AUTORIDAD DE ENERGÍA ELÉCTRICA
DIRECTORADO TRANSMISIÓN Y DISTRIBUCIÓN
DIVISIÓN DE DISTRIBUCIÓN ELÉCTRICA

**COMUNICADOS
Y
CIRCULARES TÉCNICAS**

COMUNICADO 00-06

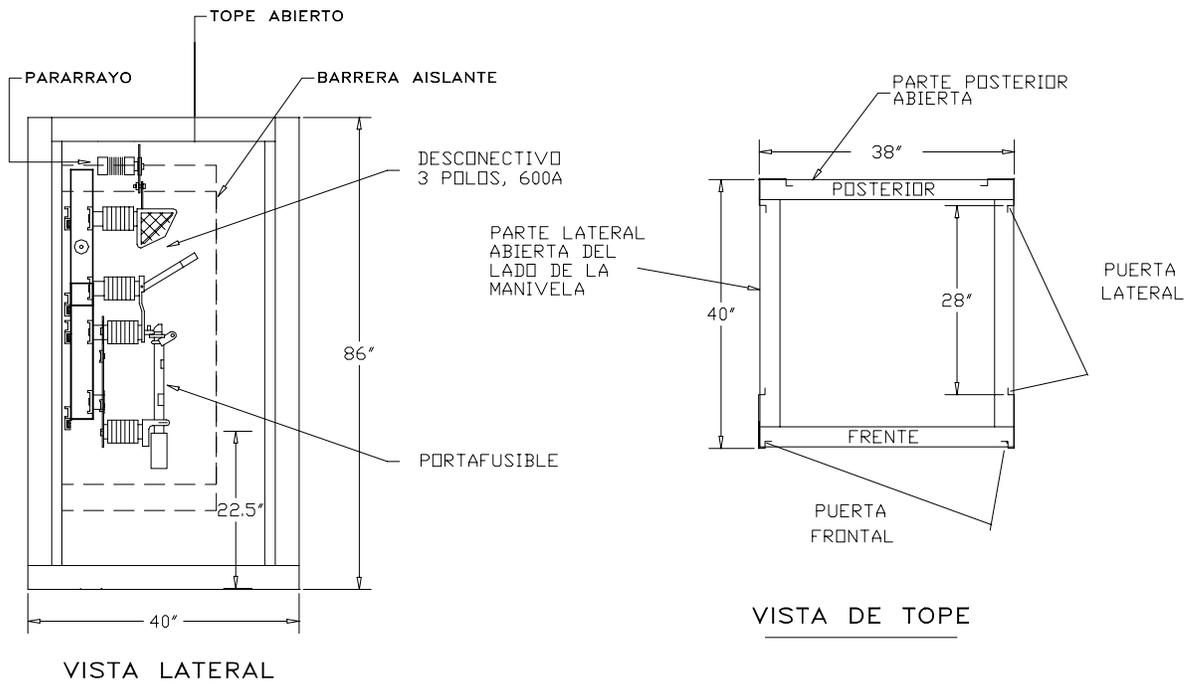
Efectivo el 1 de julio de 2000, los consultores deberán especificar en sus planos de diseño que todo desconectivo de operación conjunta que se instale en las subestaciones tipo bóveda tiene que estar dentro de un gabinete igual al que se ilustra en el Patrón URD-42 que incluimos. Este gabinete tiene la función de evitar cualquier contacto accidental con las partes energizadas de este desconectivo.

1. ESTE EQUIPO DEBERA OPERARSE UTILIZANDO UNA MANIVELA U OPERADOR DESDE LA PARTE EXTERIOR DE LA BOVEDA.
2. LA MANIVELA TENDRA PORTACANDADO EN LA POSICION DE ABIERTO Y CERRADO.

3. LAS PUERTAS DEBEN TENER PROVISION DE PORTACANDADO DE ACCESO.
4. EL MATERIAL A UTILIZARSE PARA LA CONSTRUCCION DE ESTE EQUIPO DEBE SER ALUMINIO 3003 CALIBRE #14, ACERO GALVANIZADO CALIBRE 14 O ACERO INOXIDABLE 304 CALIBRE 14.
